## KOMUNIKAT PUBLICZNY

**Dotyczy:** informacja o zapytaniach wniesionych do treści SWZ (5) i odpowiedź Zamawiającego, w postępowaniu o udzielenie zamówienia publicznego – sprawa numer 3/2025.

Informuję, iż działając na podstawie treści art. 135 ust. 2 ustawy z dnia 11 września 2019 r. *Prawo zamówień publicznych (Dz.U. z 2024 r., poz. 1320 t.j.)*, że w postępowaniu o udzielenie zamówienia publicznego na „Dostawę materiałów branży budowlanej, elektrycznej, sanitarnej, wykładzin, paneli i listew, narzędzi oraz klimatyzatorów” – sprawa numer 3/2025, wpłynęły zapytania o następującej treści:

## Listwa zaciskowa z osłoną LG 5x25/16

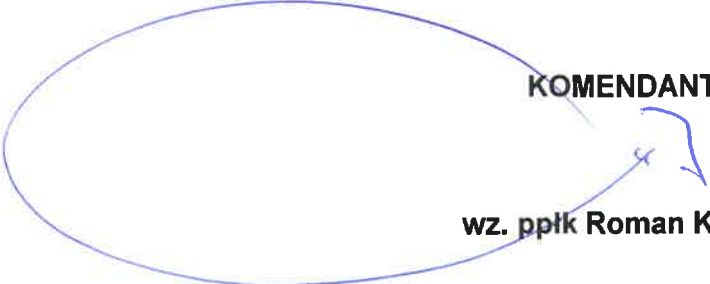
*„Listwa zaciskowa Lg5x25/16 z osłoną na śruby imbusowe.*

*Pod tym oznaczeniem występuje listwa produkcji PAWBOL i nie występuje ona ze śrubami imbusowymi. W załączniku przesyłam kartę katalogową w której zazaczyłem flamastrem omawiana listwę. Napisałem do PAWBOLU i dostałem również odpowiedź, że nie występuje ta listwa ze śrubami imbusowymi. Przeszukując różnych producentów nie znajduję złączki w takim wykonaniu ze śrubami imbusowymi. Zwracam się z prośbą o dopuszczenie złączki tak jak wynika z symbolu.*

W odpowiedzi na zapytanie do SWZ, informuję, iż Zamawiający nie wymaga zaoferowania i dostawy produktu konkretnego producenta, jednakże wobec ewentualnych trudności związanych z dostępnością listwy na śruby imbusowe Zamawiający dopuszcza zaoferowanie listwy na śruby innego typu.
